Odtworzenie nawierzchni chodnika po przebudowie sieci ciepłowniczej na odcinku od komory C31 do komory C29 przy ul. Woronicza w Warszawie, Dzielnica Mokotów.

PROJEKT CZASOWEJ ORGANIZACJI RUCHU

C/2803/2024

OPINIA DO PROJEKTU CZASOWEJ ORGANIZACJI RUCHU

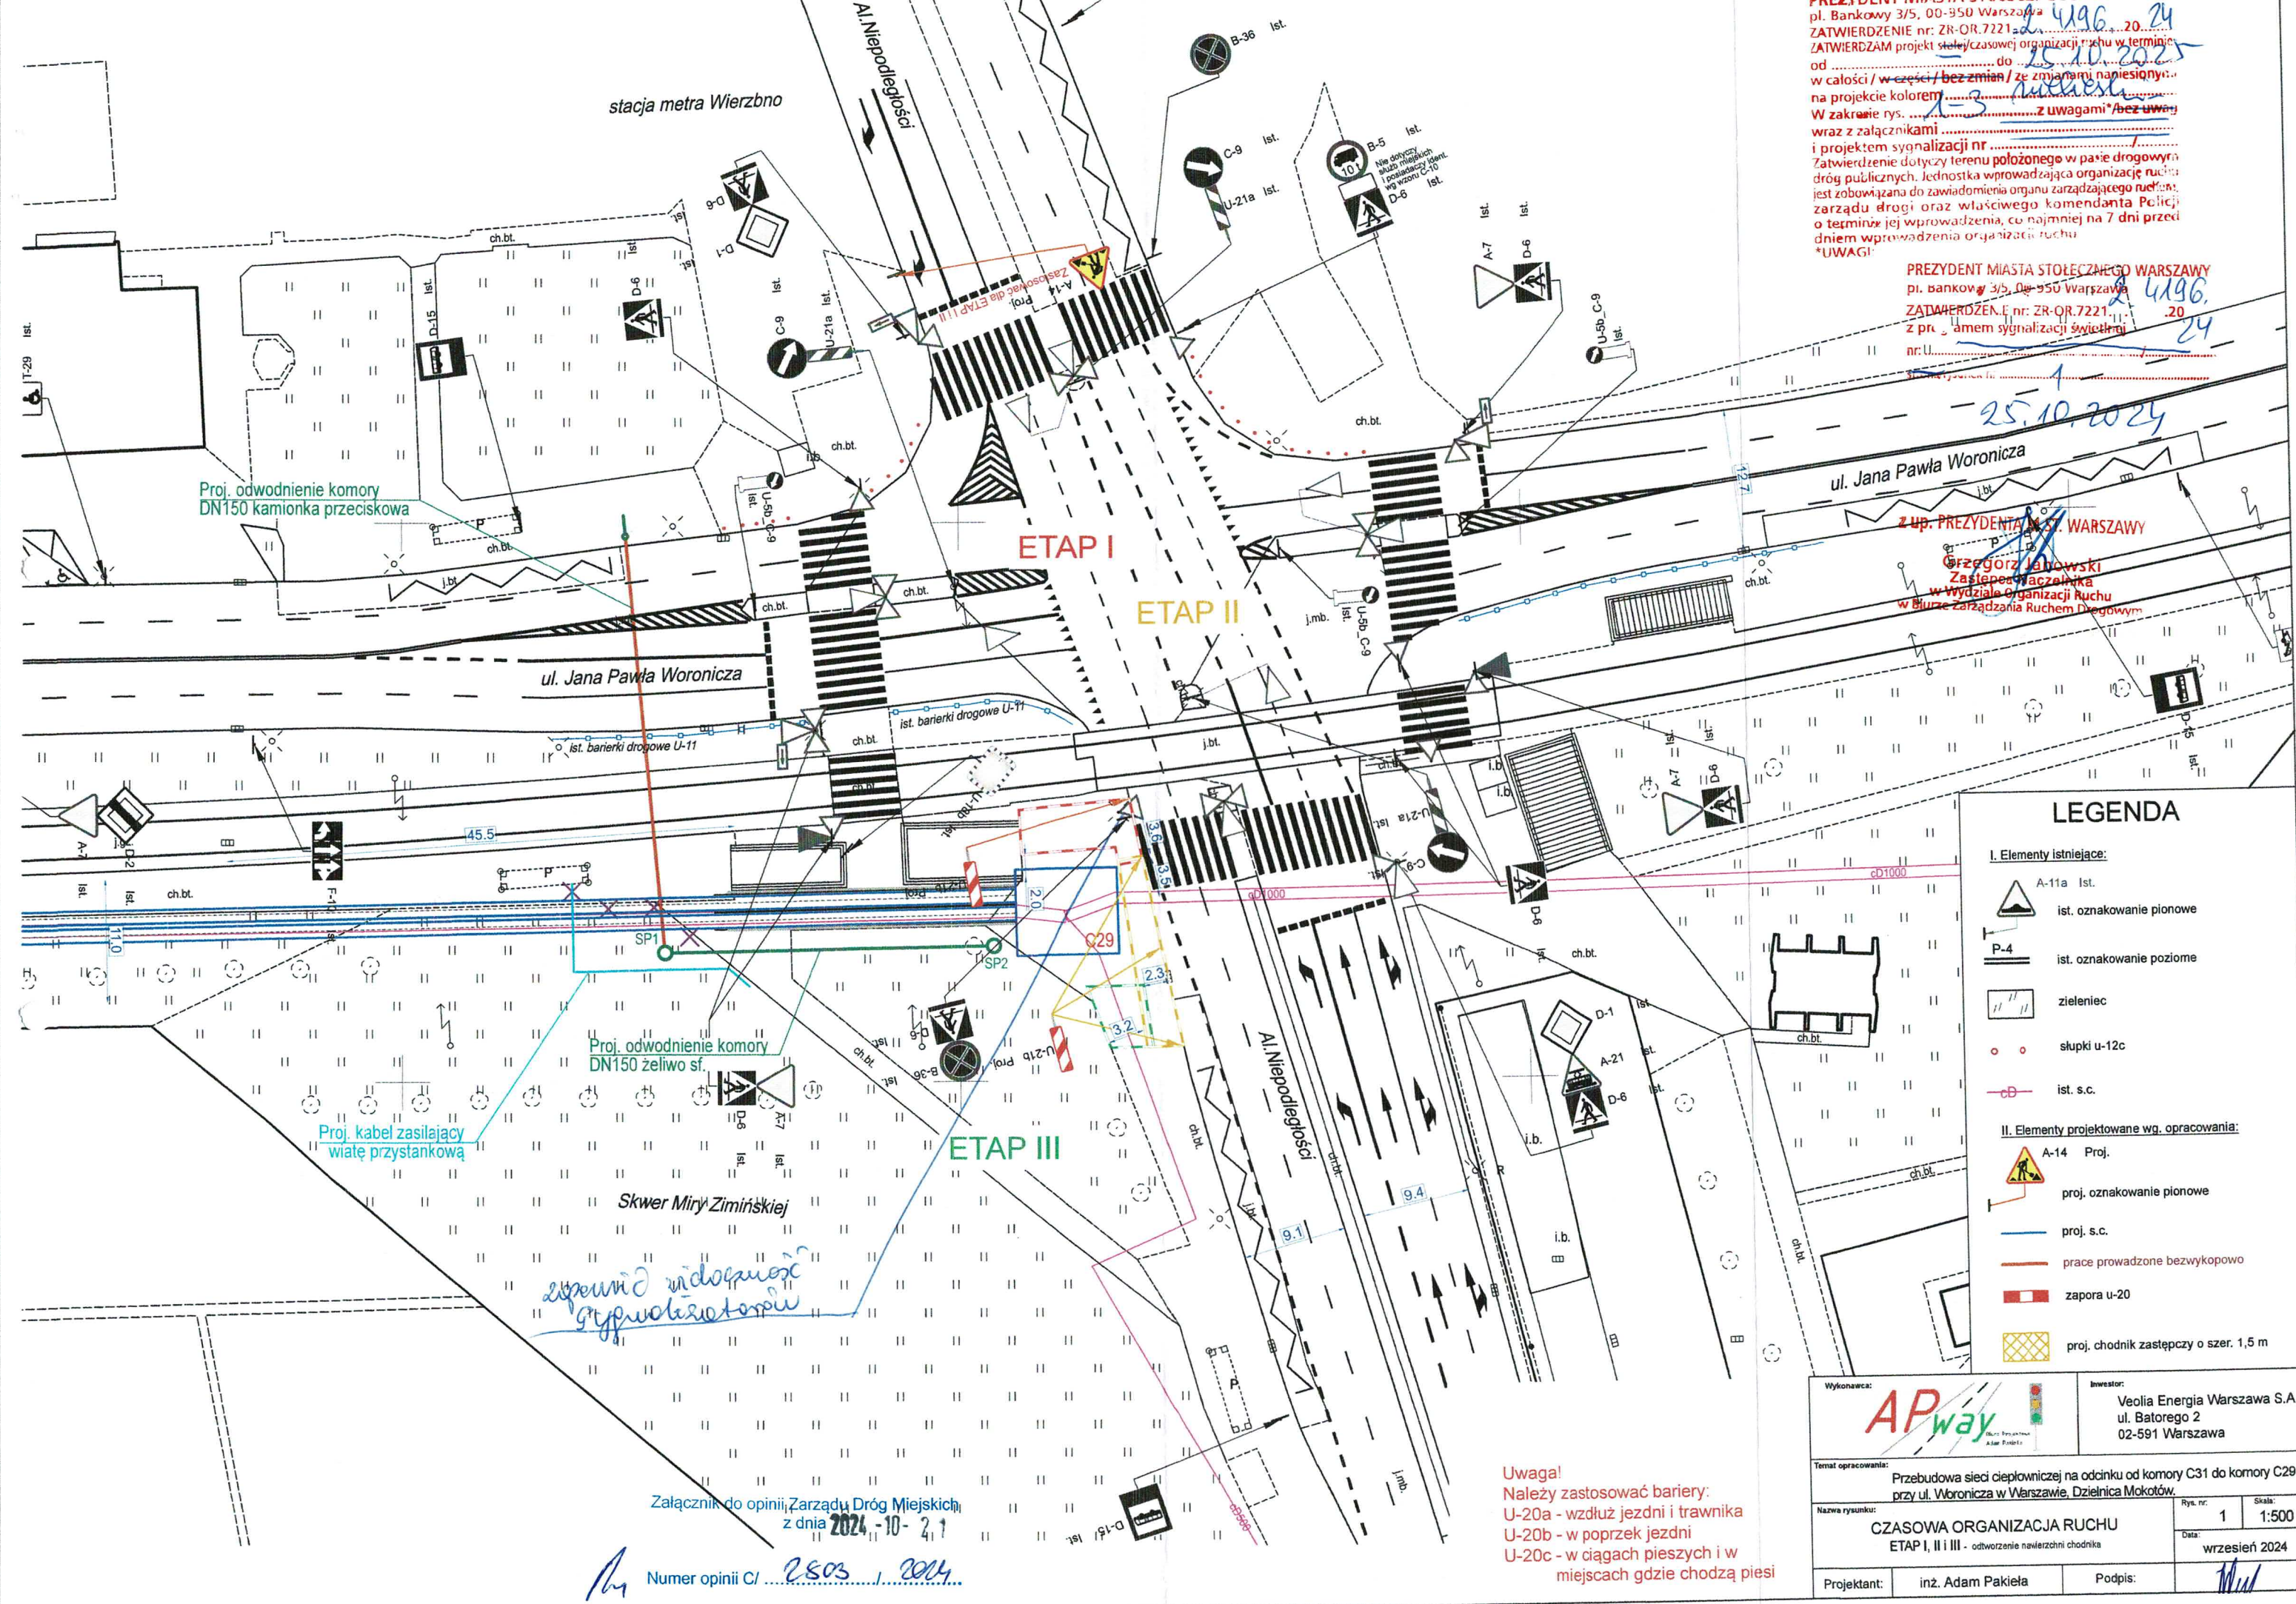
- 20) zakres i sposób odtworzenia nawierzchni chodników należy uzgodnić z Wydziałem Utrzymania i Remontów Dróg ZDM – rys. 1 i 3;
- 21) w przypadku wystąpienia kolizji prowadzonych prac z infrastrukturą ZDM, należy wykonać i uzgodnić w Wydziale Sygnalizacji ZDM – po uzyskaniu inwentaryzacji – projekt zabezpieczenia kabli sygnalizacyjnych;

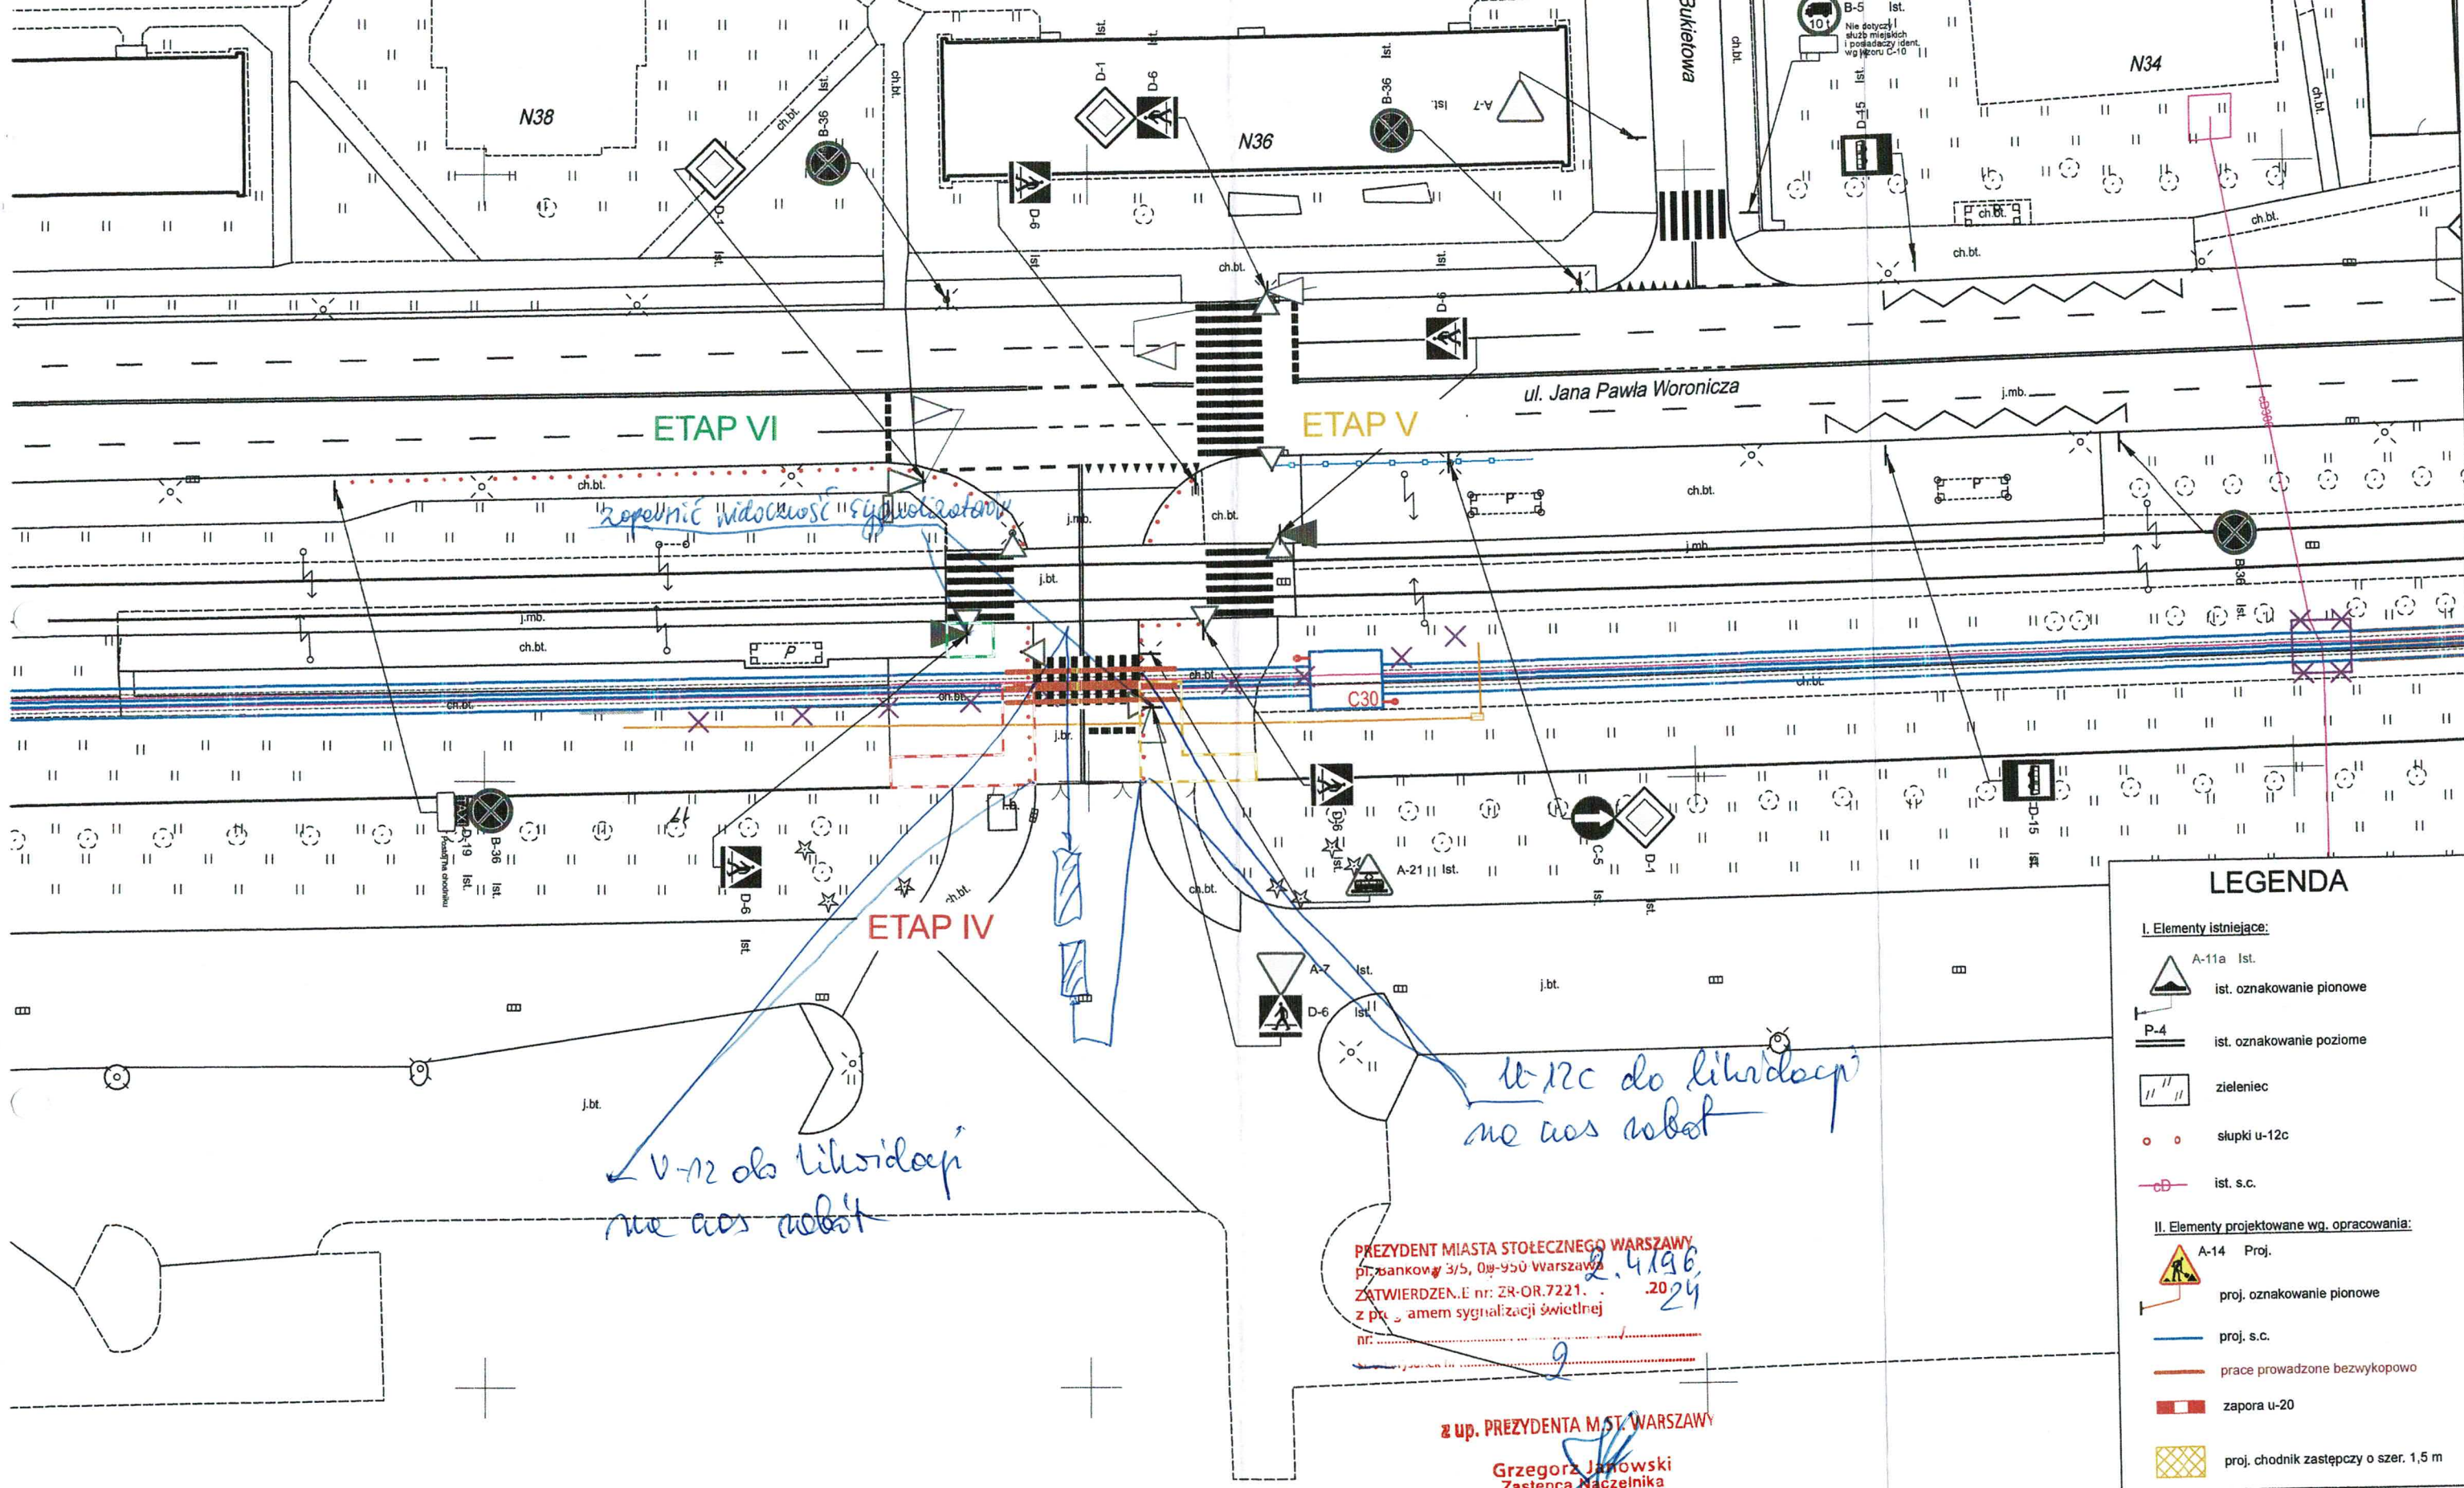
- 10) nawierzchnię tymczasowego chodnika wykonać na stabilnym podłożu w poziomie istniejącego chodnika z płyt chodnikowych 50x50x7cm – rys. 3;
- 11) należy zdemontować słupki U-12c w celu uniknięcia ich uszkodzenia – rys. 2 i 3;
